Dodatek č. 3 (dále jen „Dodatek“)
ke Smlouvě o dílo ze dne 23.6.2016, uzavřené mezi níže uvedenými smluvními stranami
(dále jen „Smlouva“)

„III/3245 MK – Dymokury, komunikace“

Krycí list změny

PASPORT ZMĚNY V PDPS		Počet příloh:
Stavba: (název a evidenční číslo stavby) III/3245 MK - Dymokury, komunikace 367/KSÚS/2016		SO/PS: (číslo a název) SO 101 - III/3245 MK - Dymokury, komunikace
Název změny: sanace konstrukčních vrstev		Kategorie *) D
Kdo požadoval: (organizace, jméno) Objednatel: Krajská správa a údržba silnic Středočeského kraje, příspěv.org.	Změny projednány na technické radě dne / zápis č.j.	
Podrobný technický popis změny/úpravy: Po odfrézování stávajícího živичného krytu byl zjištěn větší rozsah poškození vozovky, než předpokládala zadávací dokumentace. Z tohoto důvodu bylo nutné provést sanaci konstrukčních vrstev ve větším rozsahu než bylo počítáno ve smlouvě o dílo.		
Zdůvodnění změny/úpravy: Z důvodu většího rozsahu poškození konstrukčních vrstev vozovky byla provedena sanace v tl. 25cm a v tl. 15 cm štěrkodrtí a v tl. 5 cm vrstva ACP 16 + ve větším rozsahu než předpokládala zadávací dokumentace, tj. smlouva o dílo. Z toho důvodu došlo i k navýšení odtěžení stávaj

Zaměření skutečného provedení sanací

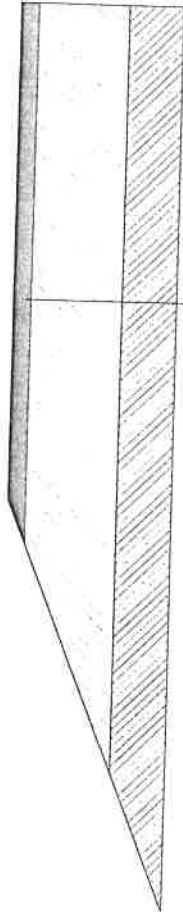
Předmětem měření byly: sanace

III/3245 MK Dymokury vzorový řez sanací M 1:20

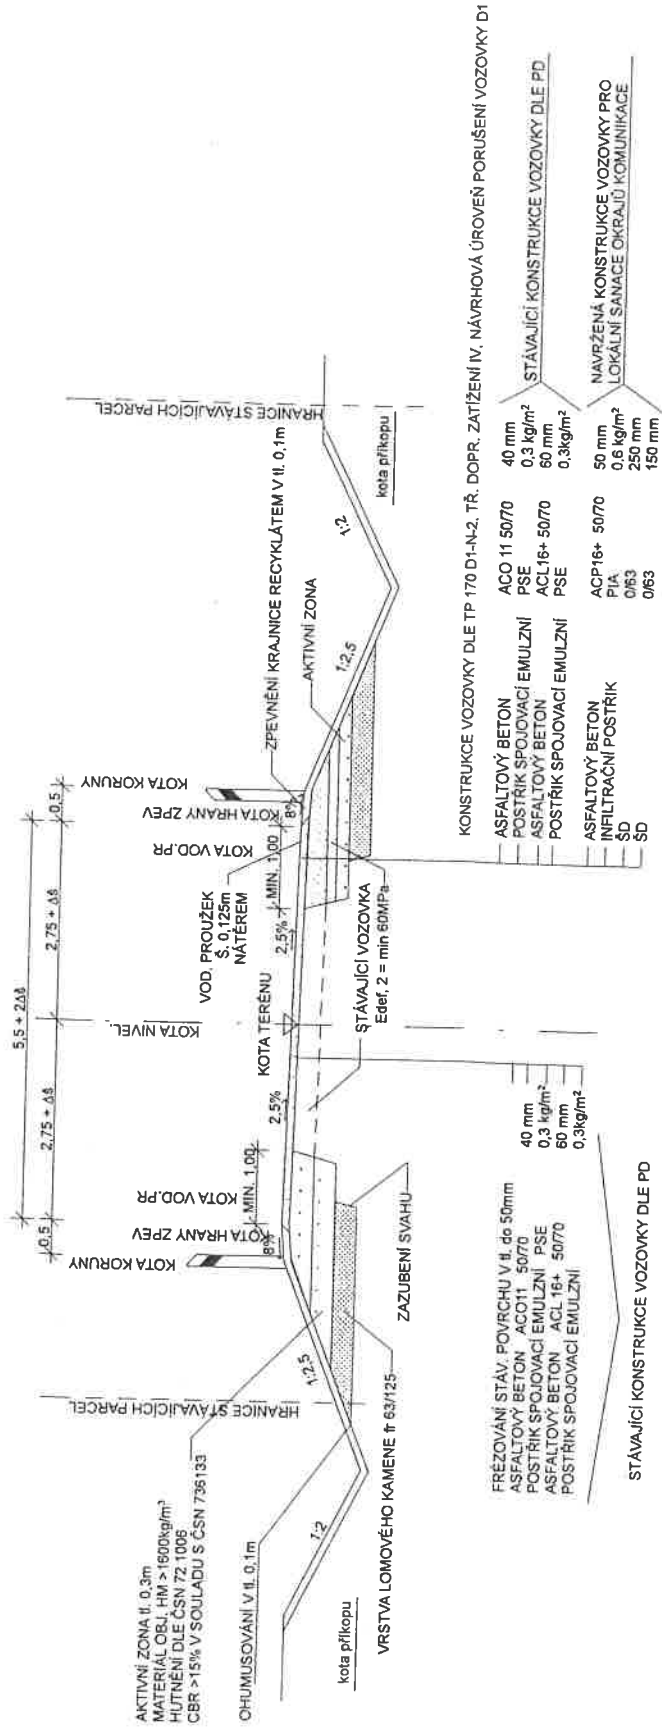
žádáme o změnu rozsahu díla v souladu s návrhem provedení sanací v tl. 25cm a v tl. 15 cm štěrkodrtí, 5 cm ACP 16.

- ACP 16+ 5cm
- INFILTRAČNÍ POSTŘÍK 0,6-1 kg/m²
- ŠD 25cm
- ŠD 15cm
